リコール届出一覧表

リコール届出日：令和3年 3月9日

リコール届出番号	外-3188	リコール開始日	令和3年3月10日
届出者の氏名又は名称	ジャガー・ランドローバー・ジャパン 株式会社 代表取締役 ハンソン・マグナス・ユタカ		
	製作国：英国 製作者名： ジャガー・ランドローバー・リミテッド 問い合わせ先： ランドローバーお客様相談室 0120-922-992		
不具合の部位（部品名）	乗車装置（座席ベルト）		
基準不適合状態にあると認める構造、装置又は性能の状況及びその原因	後部座席左右のシートベルトにおいて、部品受注管理が不適切なため、仕様と異なるものが取り付けられているものがある。そのため、協定規則第16号の基準に適合しないおそれがある。		
改善措置の内容	全車両、後部座席のシートベルトを点検し、正規と異なるものが取り付けられている場合は正規品に交換する。		
不具合件数	0件	事故の有無	無し
発見の動機	本国メーカーからの情報による。		
自動車使用者及び自動車特定整備事業者に周知させるための措置	・使用者： 電話又はダイレクトメールで通知する。 ・自動車特定整備事業者： 対象台数が少数であり、全ての使用者を把握している ので、機関誌等への掲載は行わない。 ・弊社ホームページに掲載する。

改善箇所説明図

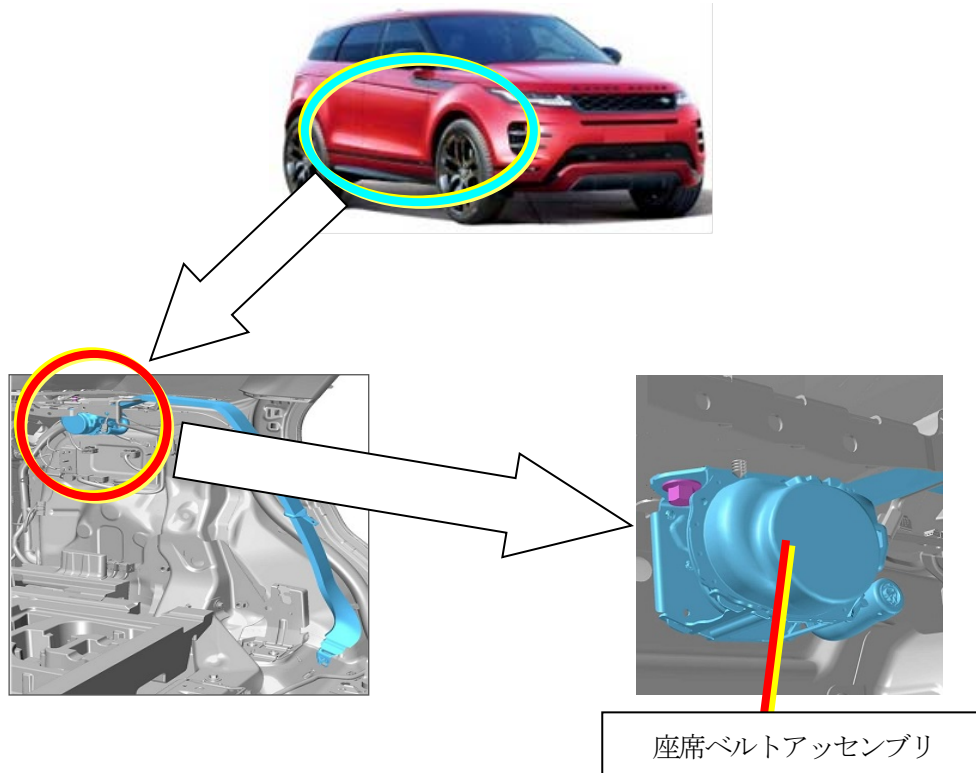
基準不適合発生箇所

後部座席左右のシートベルトにおいて、部品受注管理が不適切なため、仕様と異なるものが取り付けられているものがある。そのため、協定規則第16号の基準に適合しないおそれがある。

改善の内容

全車両、後部座席のシートベルトを点検し、正規と異なるものが取り付けられている場合は正規品に交換する。
識別：助手席ドアヒンジボルトに白ペイントを塗布する。
